日本原子力研究開発機構の大洗研究所廃棄物管理施設の設計及び工事の方法の変更認可申請に係る追加説明について（令和元年6月6日 新基準適合性審査チーム） 資料1—4に対する回答

日本原子力研究開発機構の大洗研究所廃棄物管理施設の設計及び工事の方法の変更認可申請に係る「OWTFの竜巻の影響評価に対するコメント」（令和元年6月25日）する回答
（固体廃棄物減容処理施設の設置）

固体廃棄物減容処理施設の火災影響評価に対する確認事項について（原子力規制庁 令和元年7月17日） に対する回答

図-1 廃樹脂専用容器搬入及び廃樹脂移送の概要図

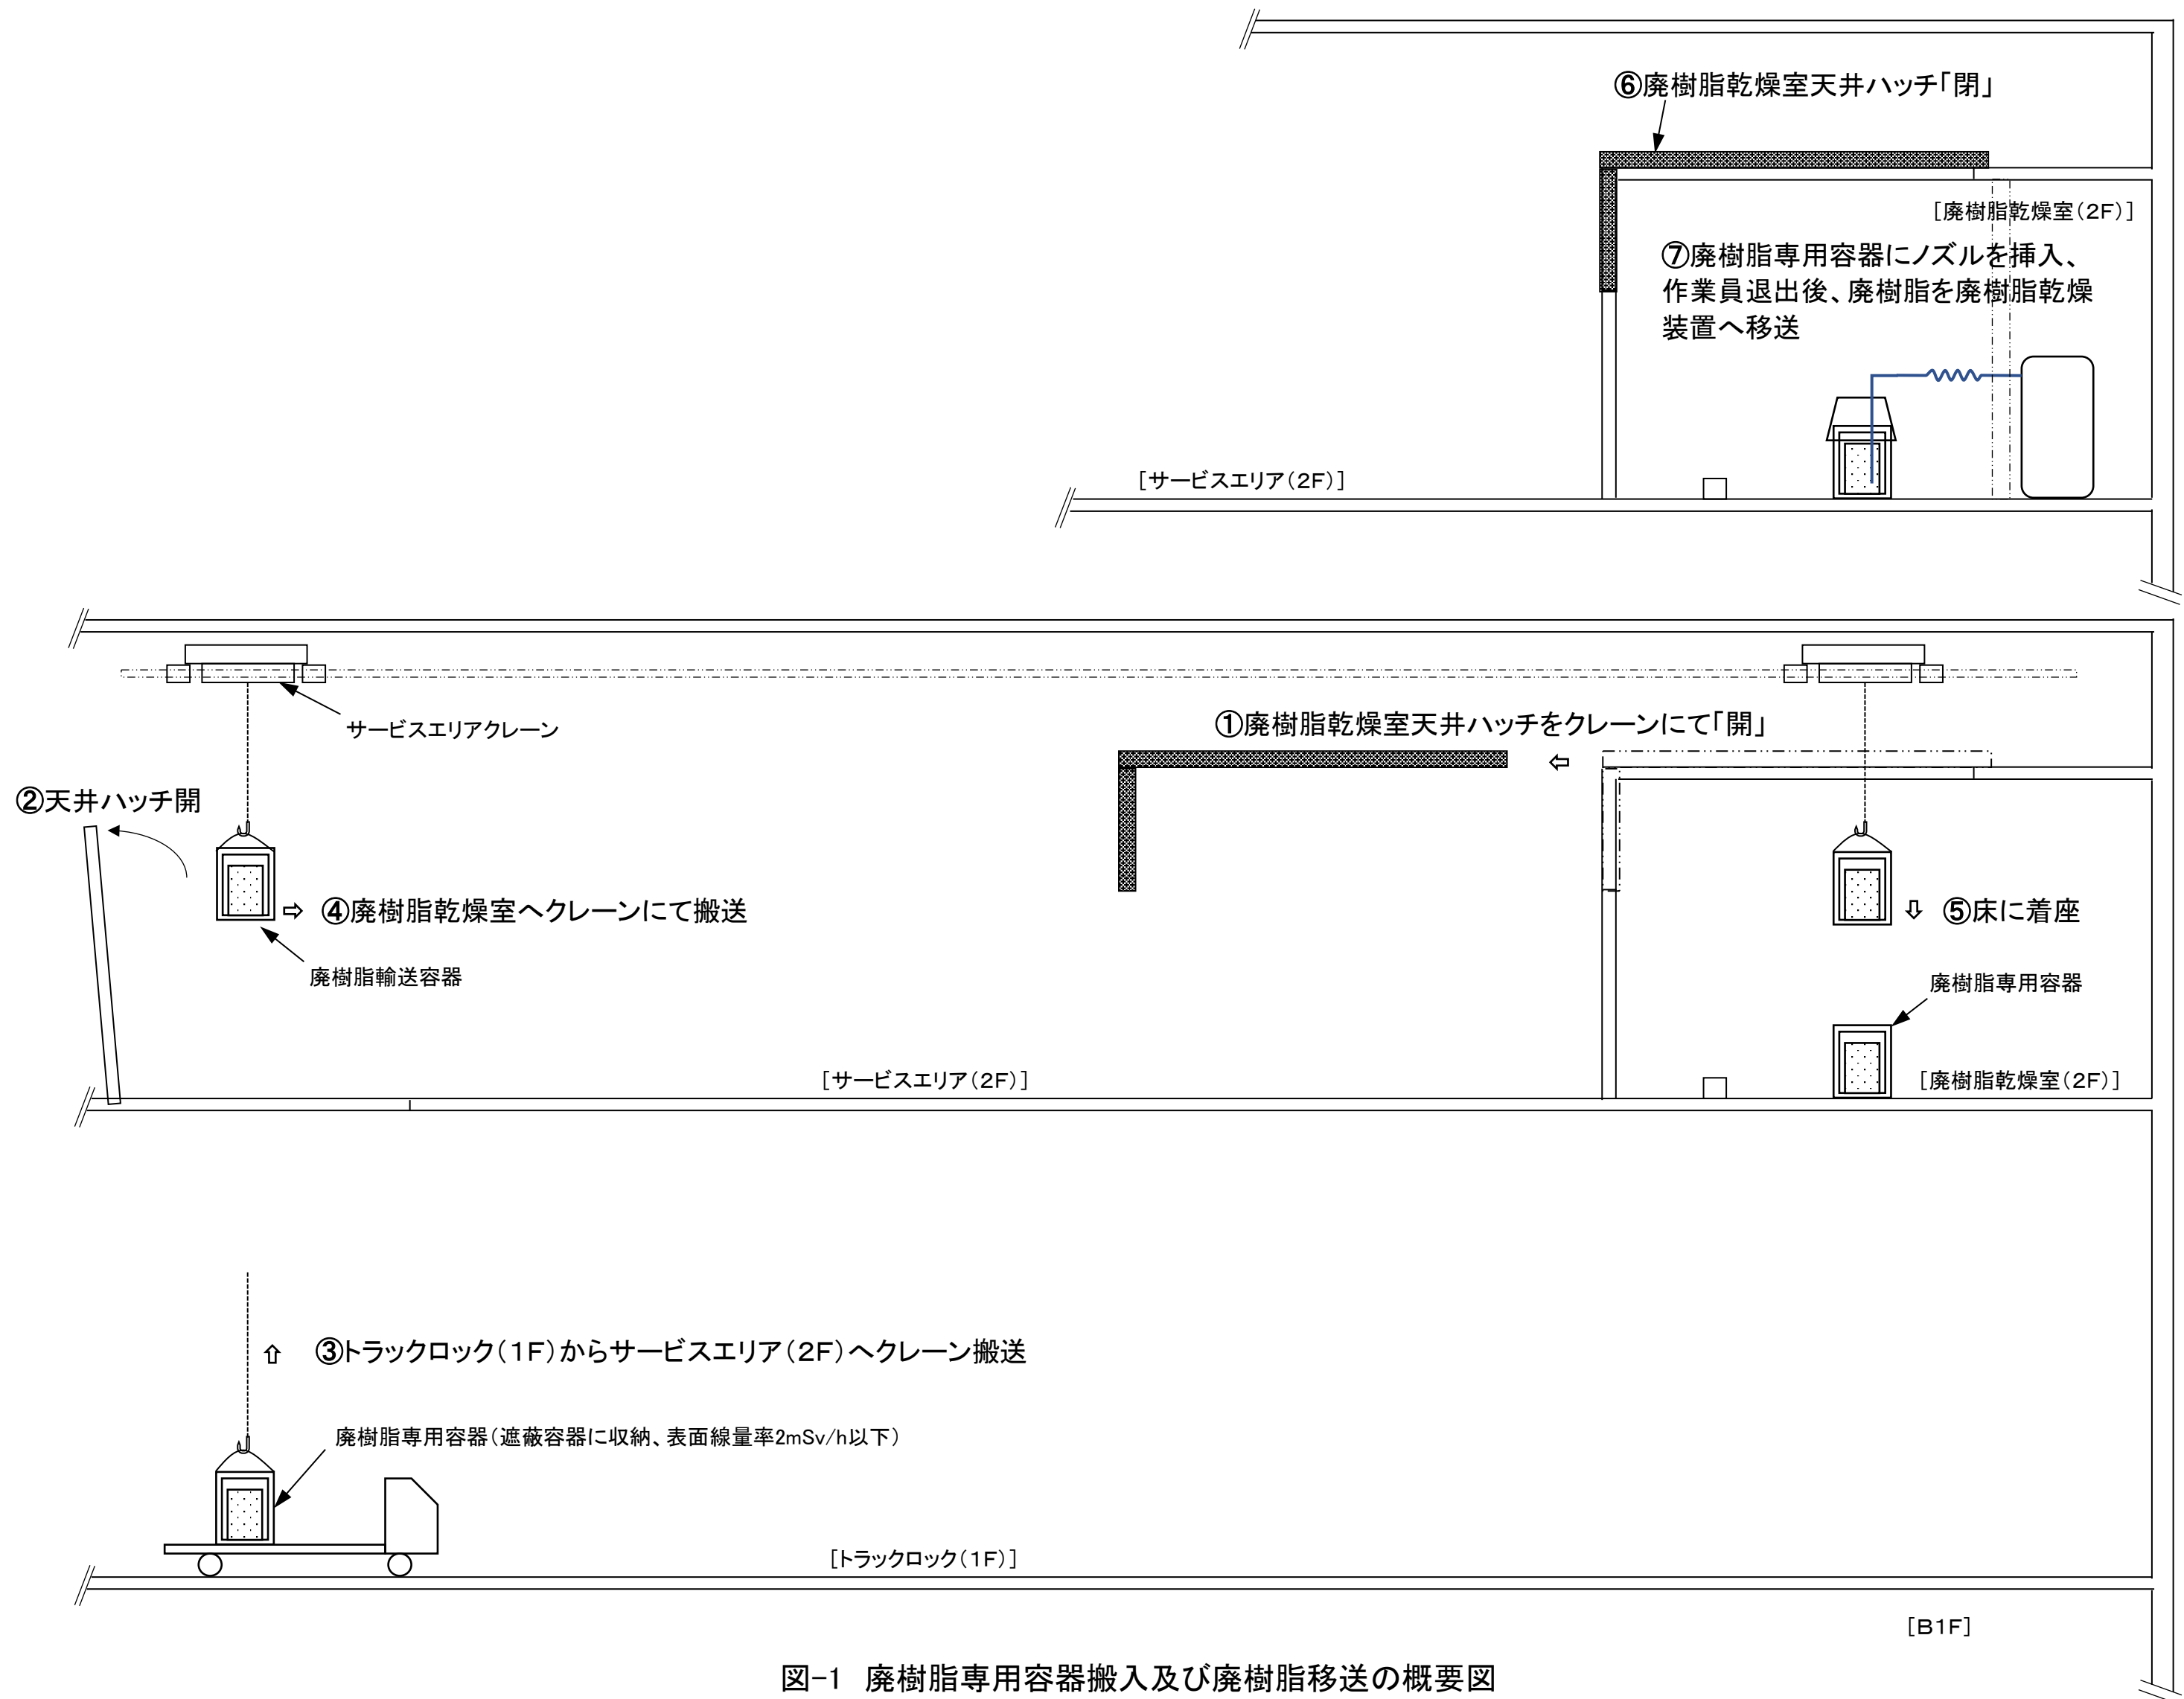
- 添付書類 減容処理設備のハッチに関する線量評価計算書において、ハッチのうち保守ホールのハッチのみハッチ開放時の線量評価を実施した理由について、説明すること。

搬出入室及び廃樹脂乾燥室のハッチ開放時は、搬出入室の線源となる廃棄物は、搬出入ピットで保管されていること、廃樹脂乾燥室については、線源となる廃樹脂は、遮蔽能力を有する専用容器で取扱うことから、それぞれハッチ開放時の線量を評価していない。

廃樹脂を搬入する際の詳細フローを図-1に示す。

図-33 消火器配置図 (3階)

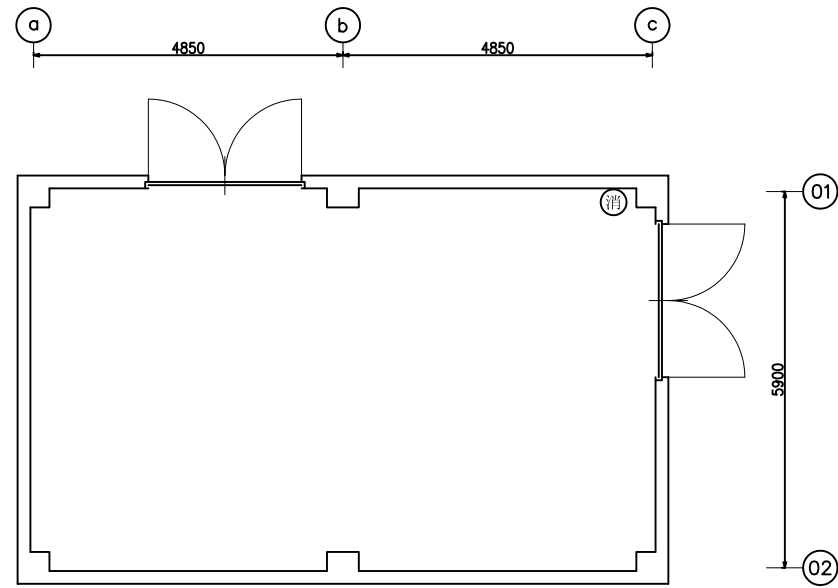
○ 縮尺がわからないが、本数は消防法令の規定を満足しているのか。（縮尺が同じとすれば、他の部分に比べ少ないように感じる）

本数は消防法令の規定を満足しています。

縮尺は、設工認申請書の「図-30 消火器配置図（地下1階）」～「図-33 消火器配置図（3階）」と「図-34 消火器配置図（ガス消火設備ボンベ庫）」で異なります。

ご指摘のとおり、わかりにくいいため、設工認申請書の「図-30～図-34」の消火器配置図に通り間の寸法並びに「図-33 消火器配置図（3階）」のサービスエリアに「吹抜」及び「昇降ハシゴ」を追記します。また、消火栓設備も同様に「図-35～図-38」の消火栓設備配置図に通り間の寸法及び屋内消火栓水平距離（範囲半径）、「図-38 消火栓設備配置図（3階）」のサービスエリアに「吹抜」及び「昇降ハシゴ」を追記します。
